AVD.		GRUPP
P	8	83
BETR.	Dörrgångjärn	NR
	164, 244	1
	245, 264	DATUM
		Juli
		75

Service meddelande

B-54194 Ny typ av dörrgångjärn, med inbyggt dörrstopp, har införts i produktionen
B-54421

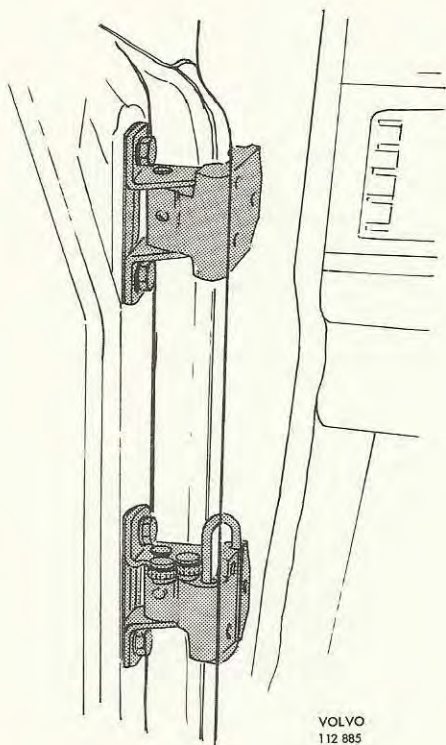
De nya dörrgångjärnen, införda fr o m ca vecka 513, är monterade på både fram- och baddörrar.

Tills vidare har de endast införts på 4 och 5 dörrars varianter.

Gångjärnen ska liksom tidigare trycksmörjas med smörjspruta och de lägesgivande rullarna på nedre gångjärnen ska penslas med fett.
